**CONTRATACION DIRECTA No.2017CD-000014-01**  
**“Remodelación Centro de Procesamiento de dinero Oficina Desamparados.”**

Por medio de la presenta le solicito realizar las siguientes aclaraciones al cartel en mención:

DETALLE DE ACERA

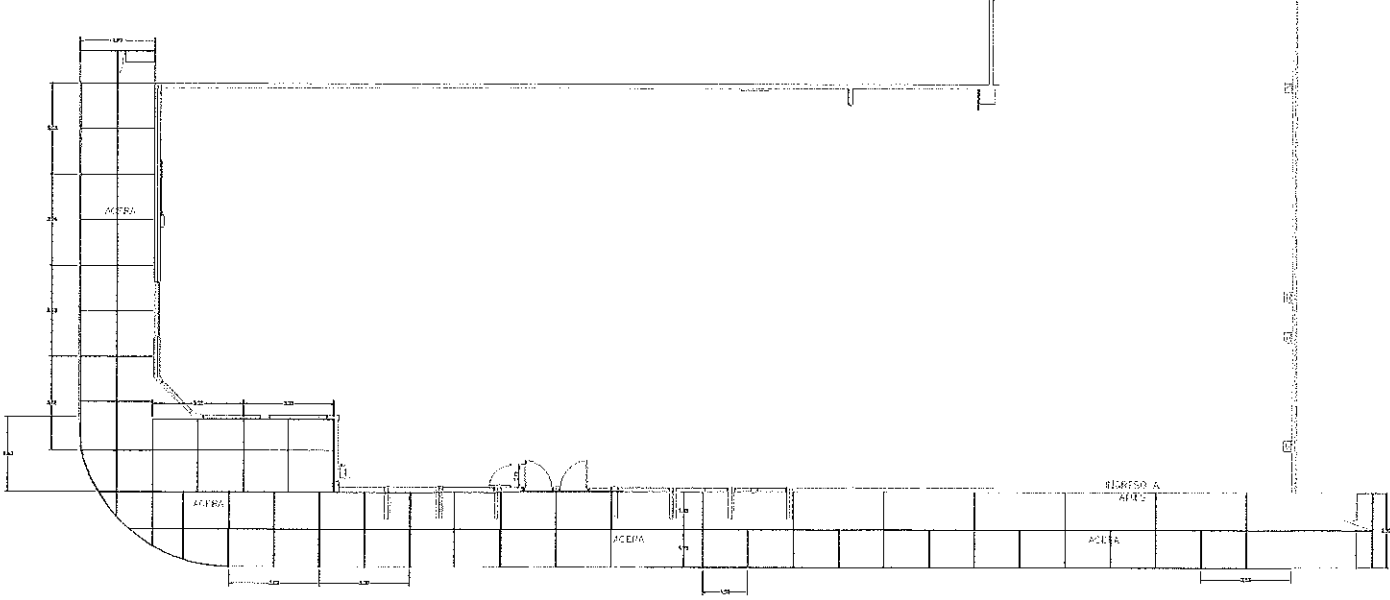
5. Se deben de cotizar 150 m2 de acera para reemplazar la existente, esta deberá de ser demolida y construida según detalle adjunto. Para obtener el archivo en formato DWG solicitarlo al correo [elibrenes@bancobcr.com](mailto:elibrenes@bancobcr.com)
